## Nouvelle vis – Galet tendeur INA 531 0274 30

**531 0274 30**

Version 12.2007

**INA 0014**

Image 1: 531 0274 30

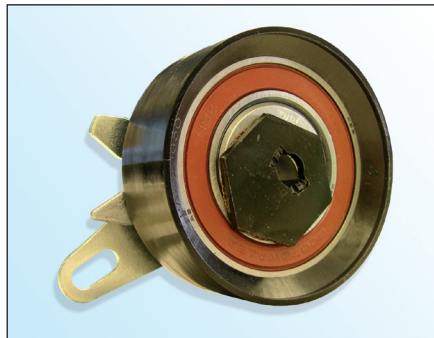
Dans le cadre de l'amélioration continue de nos produits et de notre démarche qualité, nous livrons une nouvelle vis avec le galet tendeur INA **531 0274 30** (image 3).

- Vis Torx à tête plate
- Tête:  $\varnothing$  18,5 mm
- Résistance à la traction: **10.9**
- Filetage enrobé de frein-filet
- Arc-boutement amélioré

Nous vous recommandons de remplacer la vis d'origine (image 2) par la nouvelle vis que nous livrons.

**Couple de serrage: 20 ± 1,5 Nm**
